Fremsendte spørgsmål til Jøren Grüner 10. juni 2018:

Omkring den kommende genoptagelse af sagen i august - vil jeg allerede nu tilkendegive følgende efter fremlagte på juni udvalgmødet:

Tude Ådal

7. Kortet har jeg fået fra Per Christensen i forbindelse med tidligere drøftelse af projekt forslag.

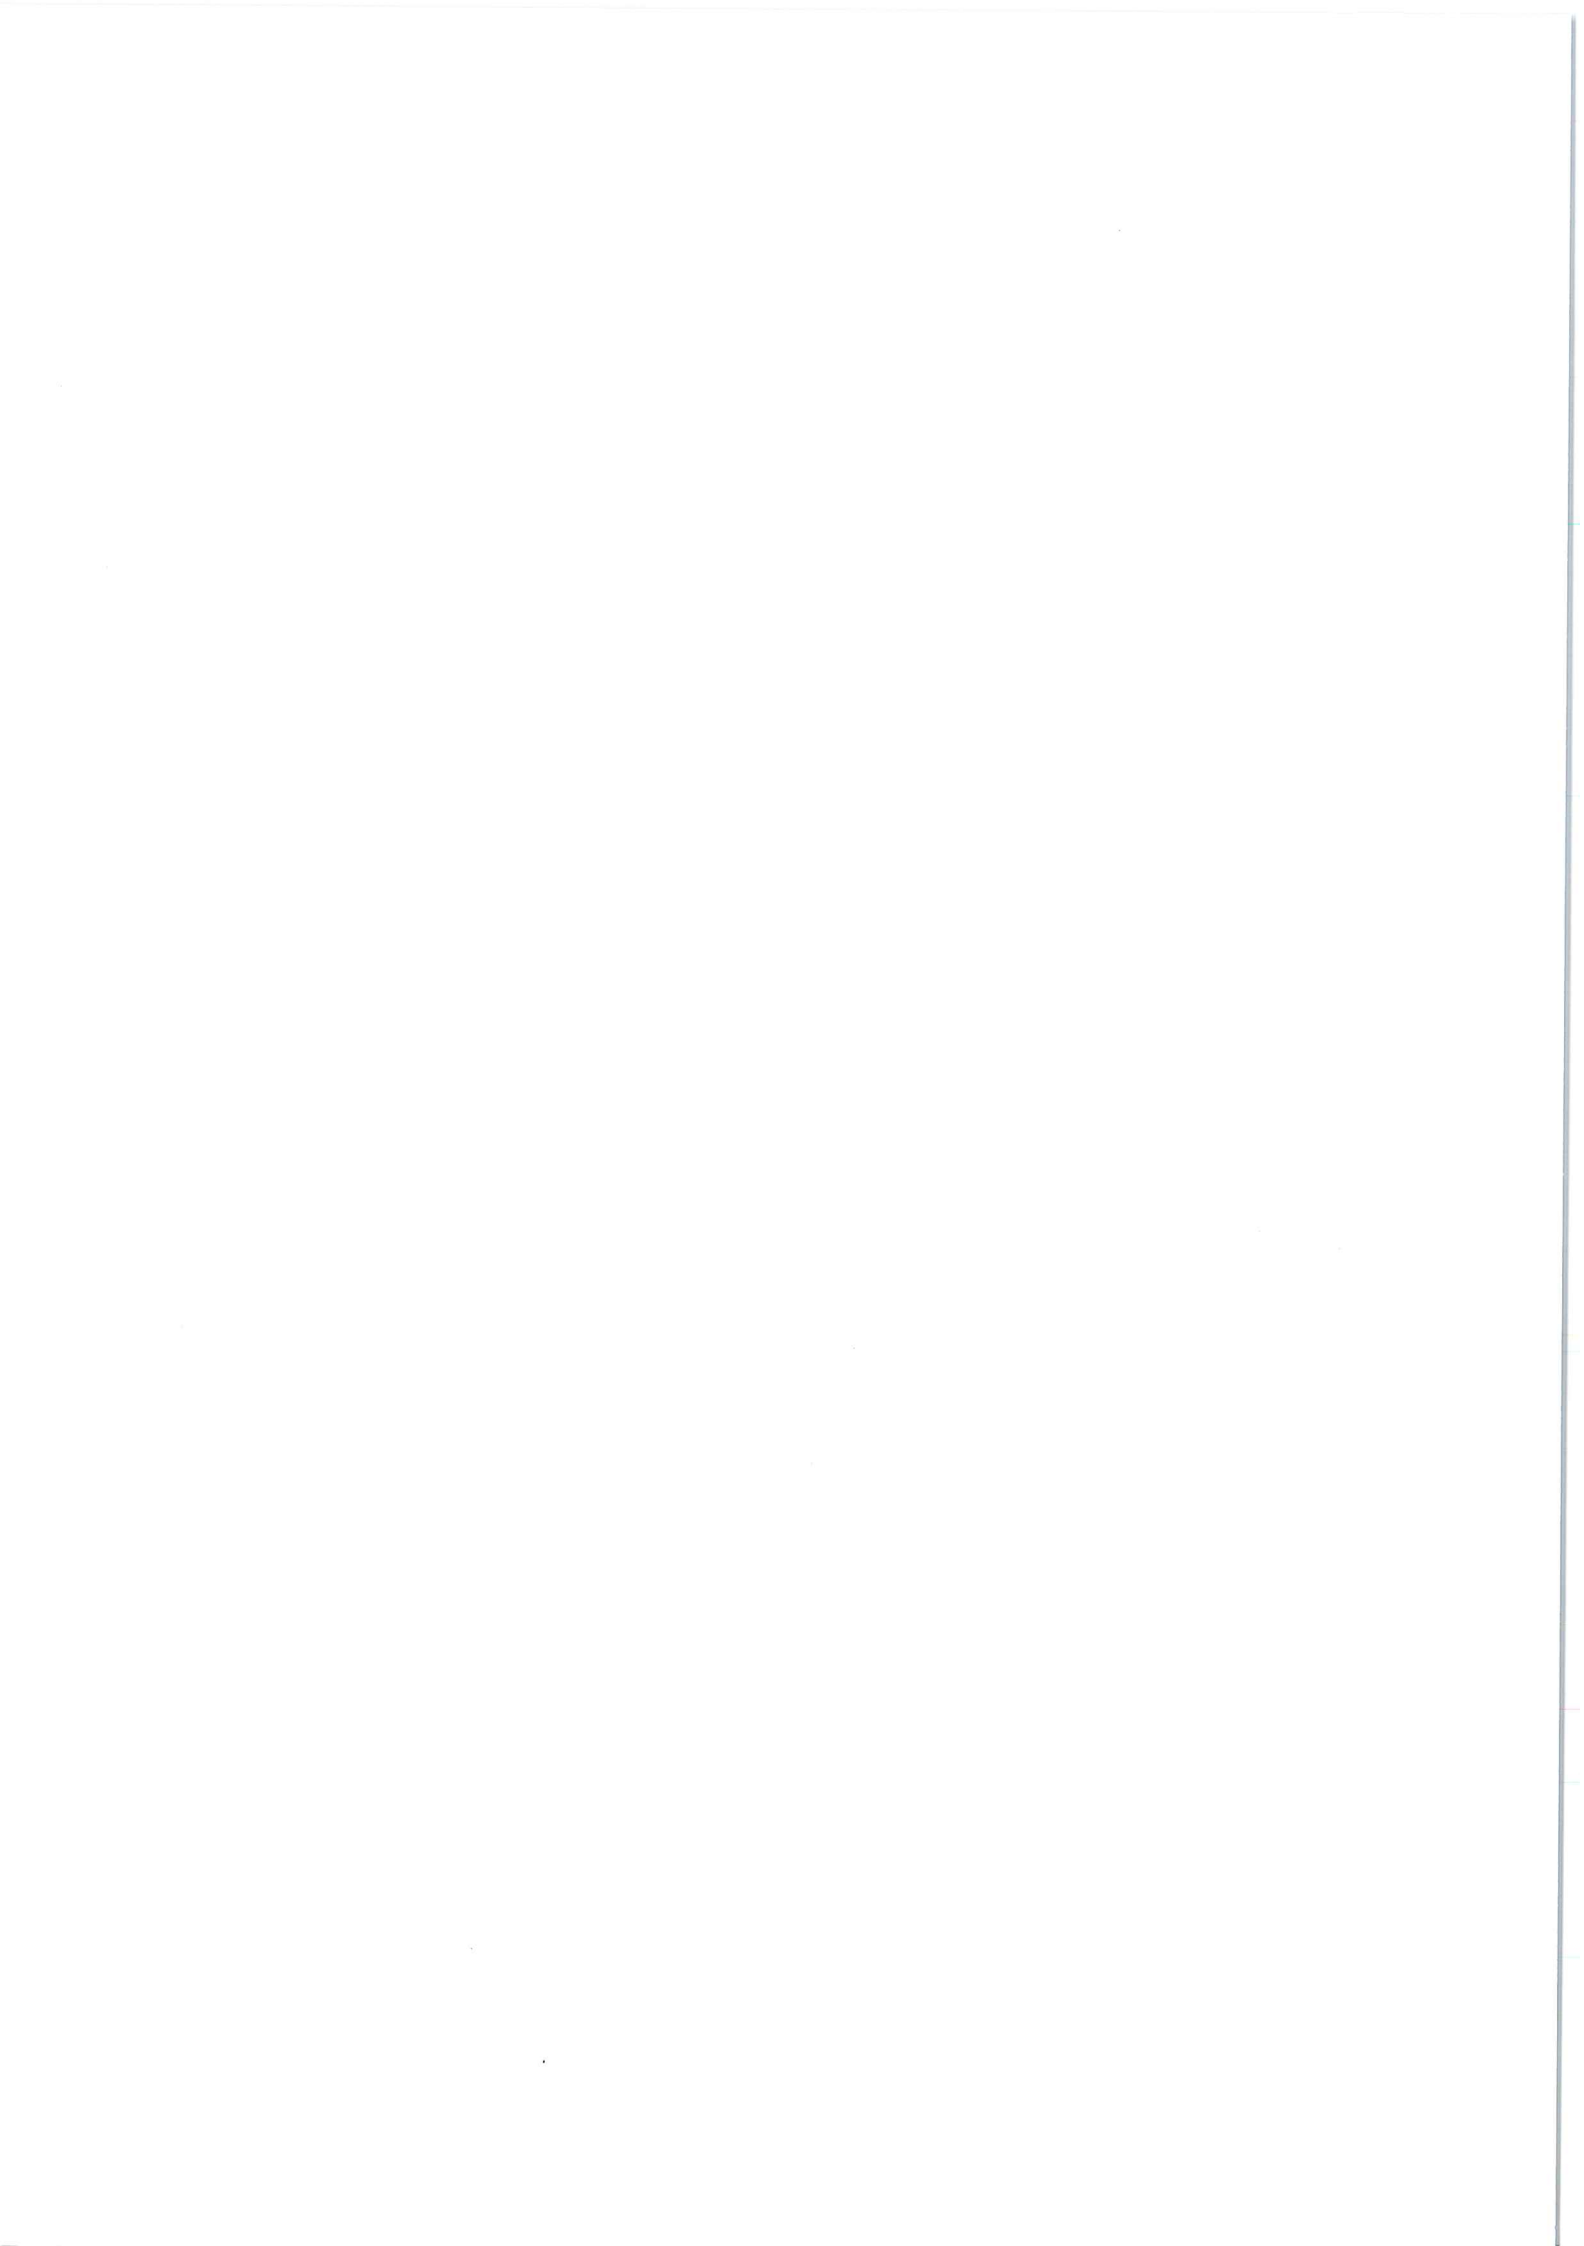
6. Den afsnørede vandløbsstrækning kan vise sig ikke at kunne opfylde miljømålene, og derfor kræver en ministeriel godkendelse - er det en korrekt måde at fremstille problemet på?. Der er vel allerede en rets mangel i et nuværende projekt, da det eksisterende projekt ikke er ledsaget af en ministerdispensation for den del af Tude Å, der afskæres. Er Thomas opmærksom på dette igen kan føre til en hjemsendelse i forbindelse med en evt. klage over den nye vandløbsafgørelse. Ved forslag bevares denne del af det eksisterende vandløb ved at lade den eksisterende sluse bevare (Benævnt 1. på billedet). Den nye strækning (Benævnt 3. på billedet) eksisterer jo ikke i dag og er derfor ikke målsat i vandområdeplanerne og bliver det måske aldrig. Bækkerenden (2. På billedet er allerede udtaget af vandplanerne af ministeren). Så det er reelt det eksisterende projekt, der har en rets mangel ikke den foreslåede variant.
